Technical Bulletin

## 5 и 6 РК Micro-V® XF ремни в двигателях Renault

<b>GATES REFERENCE:</b>	Various Micro-V® XF belts/Kit K015PK1750
<b>MAKE:</b>	RENAULT
<b>MODEL:</b>	Clio, Kangoo, Laguna, Logan, Megane, Modus, Scenic, Thalia
<b>ENGINE:</b>	1.4, 1.6, 1.8, 2.0 Petrol, 1.5 DCi
<b>ENGINE CODE:</b>	F4P, F4R, F5R, K4J, K4M, K7J, K7M, K9K

Рис. 1

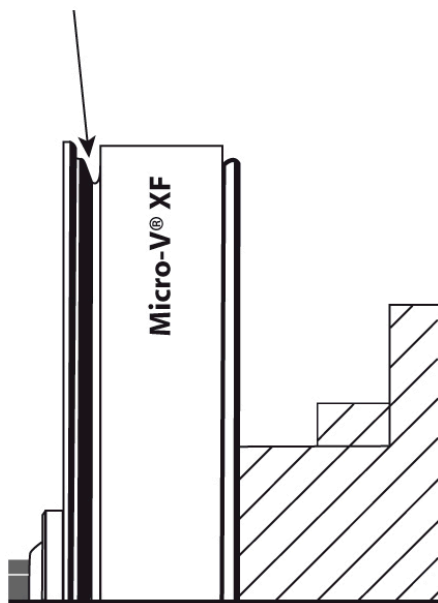
- без кондиционера:
  - помпа гидроусилителя приводится ремнем: ремень должен быть на внутренней части ролика ближе к блоку двигателя (Рис. 1);
  - помпа гидроусилителя с электроприводом (не входит в систему привода): ремень должен быть на внешней части ролика дальше от блока двигателя (Рис. 2);
- с кондиционером:
  - ремень должен быть на внешней части ролика дальше от блока двигателя (Рис. 2);

Рис. 2

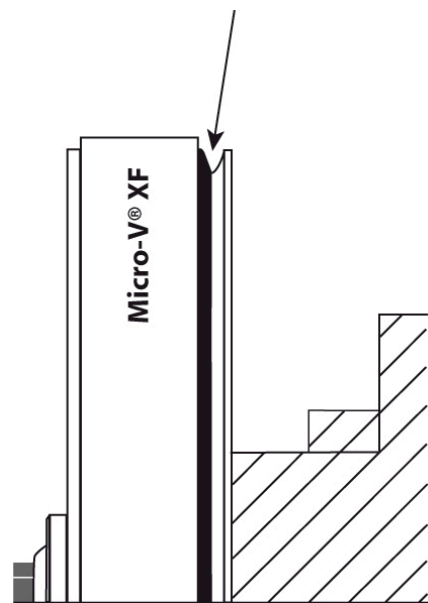
- ремень должен быть на внешней части ролика дальше от блока двигателя (Рис. 2);

- ремень должен быть на внешней части ролика дальше от блока двигателя (Рис. 2);
